仕様変更のご案内

SLCシリーズ集合表示灯 スポット照光タイプ

SLC30N/SLC40Nシリーズ スポット照光タイプのLEDの仕様変更についてご案内いたします。

<図1>

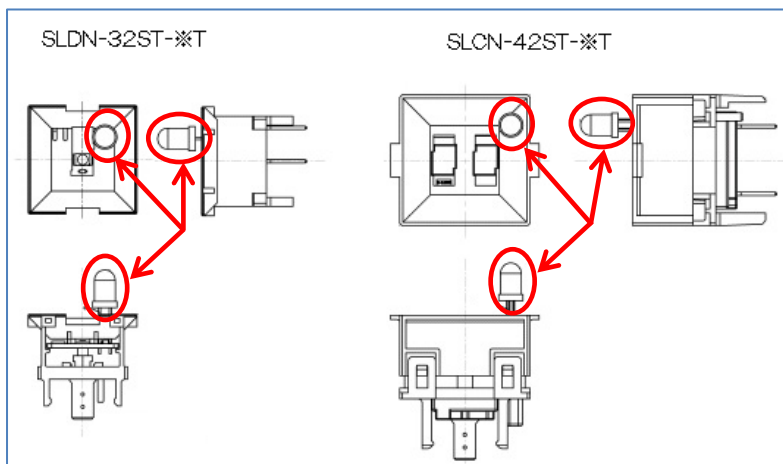
市販LEDが廃止されたためスポット照光用の砲弾形LEDを変更します。(下図1の赤丸・矢印部)

R/A/Y色のLEDはエポキシ樹脂が着色透明から無色透明になります。

(他の色は無色透明のままです。LEDユニットの主要寸法・形状・電流値などは変更ありません。)

消灯時でもR/A/Y色はLED色の判別ができましたが、変更後は無色透明のため判別ができなくなります。(赤丸部)

点灯時の輝度・色調にほとんど変更ありません。
